**AVIS RELATIF À LA PROTECTION
CONTRE LES EVENTUELS EFFETS NOCIFS ET NUISANCES
PROVOQUÉS PAR LES RAYONNEMENTS NON IONISANTS
GÉNÉRÉS PAR DES ANTENNES ÉMETTRICES STATIONNAIRES**

Commune : MONS - Exploitant : PROXIMUS

Référence exploitant : 65JMV_01

Rapport n° 5090 / 2023

Figure 1 : Vue en plan des lieux de séjour et des points de contrôle

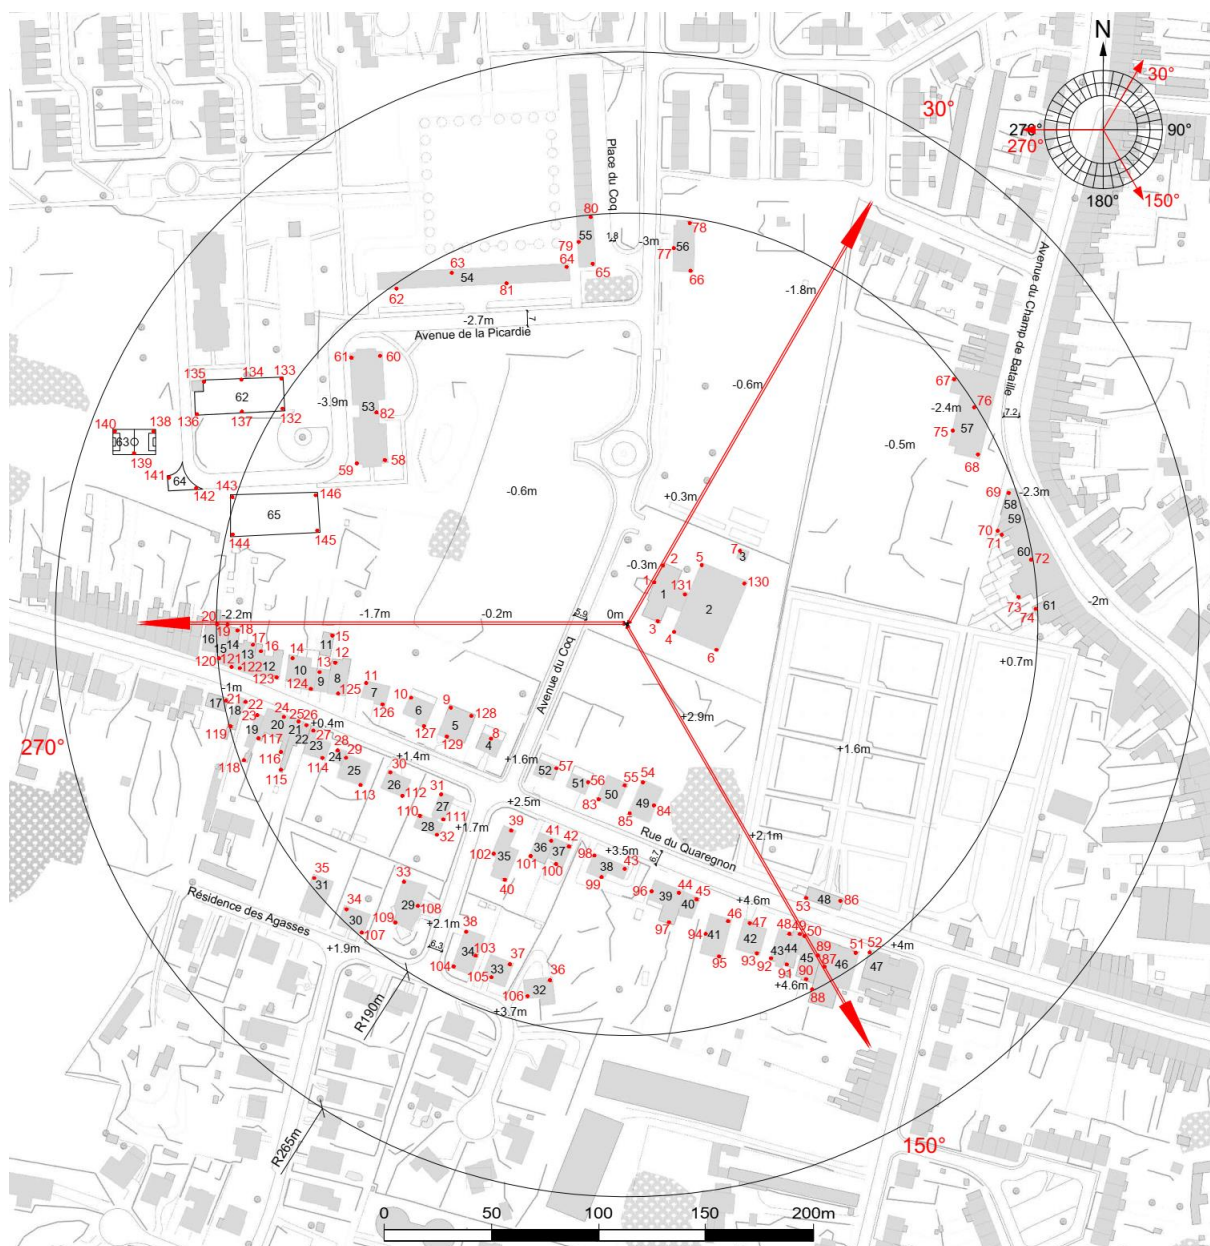
- le numéro du point de contrôle repris sur un des plans de la figure 1;
- le numéro du LS dans lequel se trouve le point de contrôle de la 1^{ère} colonne ;
- l'atténuation d'obstacle prise en compte pour le calcul de l'indice d'exposition dans le LS ;
- le résultat du calcul de l'indice d'exposition.

N° point de contrôle	LS	Atténuation (dB)	Indice d'exposition relatif à la limite par installation IE_i
145	LS65	0,0	0,190
146	LS65	0,0	0,166
12	LS8	3,0	0,161
144	LS65	0,0	0,159
44	LS39	3,0	0,154
11	LS7	3,0	0,152
45	LS40	3,0	0,151
125	LS8	3,0	0,146
13	LS9	3,0	0,140
46	LS41	3,0	0,139
47	LS42	3,0	0,138
143	LS65	0,0	0,138
96	LS39	3,0	0,138
53	LS48	3,0	0,136
126	LS7	3,0	0,133
124	LS10	3,0	0,130
14	LS10	3,0	0,129
94	LS41	3,0	0,124
49	LS44	3,0	0,123
50	LS45	3,0	0,122
48	LS43	3,0	0,122
97	LS39	3,0	0,121
142	LS64	0,0	0,120
43	LS38	3,0	0,119
86	LS48	3,0	0,118
93	LS42	3,0	0,117
95	LS41	3,0	0,111
15	LS11	3,0	0,111
123	LS12	3,0	0,111
92	LS43	3,0	0,111
16	LS12	3,0	0,109
89	LS45	3,0	0,109
91	LS44	3,0	0,108
17	LS13	3,0	0,108
141	LS64	0,0	0,107

En ce qui concerne les antennes de l'installation mentionnées dans le tableau 1, la distance maximale à laquelle la limite pourrait être atteinte, à l'extérieur, est égale à 84,1 m. S'il n'y a pas de LS à une distance inférieure, les antennes respectent forcément la limite d'immission.

Dans le cas des LS situés à l'intérieur des bâtiments, une atténuation d'obstacle est prise en compte et il en résulte que la distance maximale à laquelle la limite pourrait être atteinte se réduit à 59,6 m.

Figure 2 : Vue en plan des installations d'antennes dans un rayon de 300 mètres autour de l'installation faisant l'objet de la demande d'avis

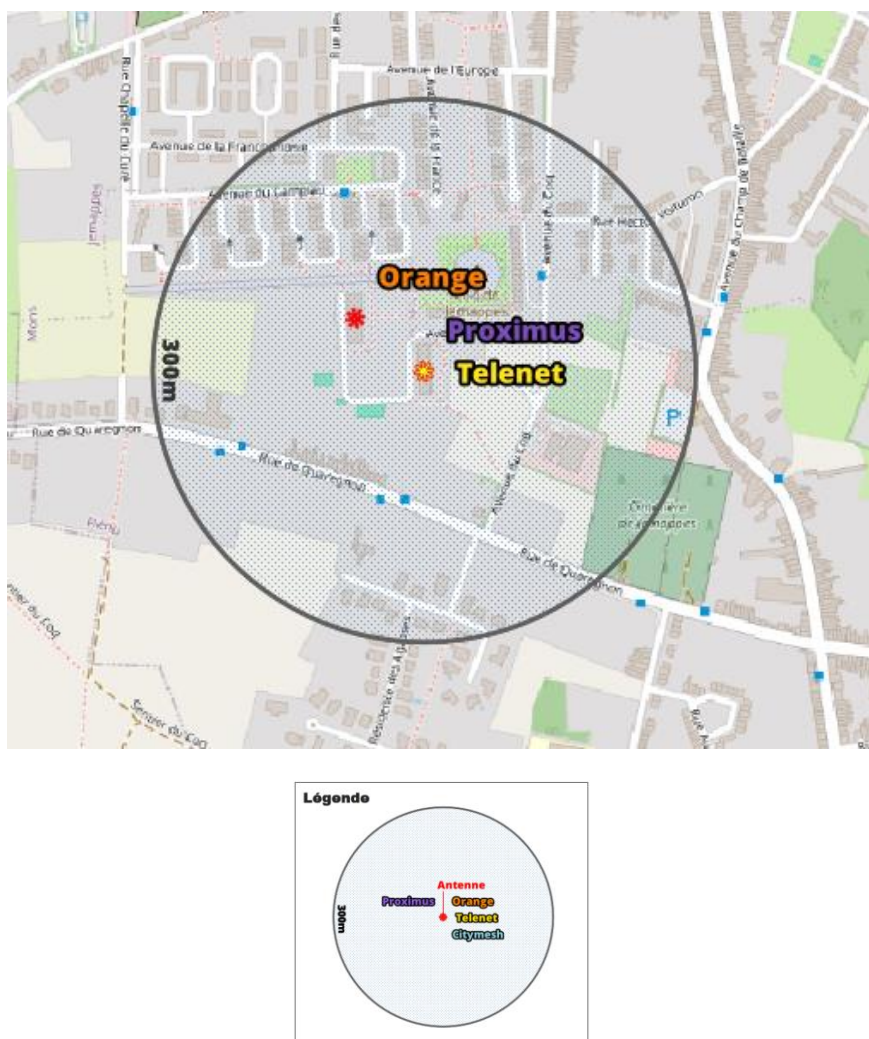
Le plan en projection verticale de la figure 2 indique la localisation des antennes actives éventuelles visées par le décret et situées dans un rayon de 300 mètres autour de l'installation référencée dans le paragraphe 2. Les données de localisation de ces antennes et les avis correspondant sont accessibles via le cadastre en ligne des antennes émettrices stationnaires⁶.

Compte tenu du nombre d'installations localisées dans la figure 2, il apparaît que l'intensité du rayonnement électromagnétique généré, dans les lieux de séjour situés à proximité de l'installation référencée dans le paragraphe 2, par l'ensemble des antennes émettrices stationnaires de l'ensemble des exploitants du même site d'antennes émettrices stationnaires respecte la limite fixée à l'article 4, § 2 du décret.
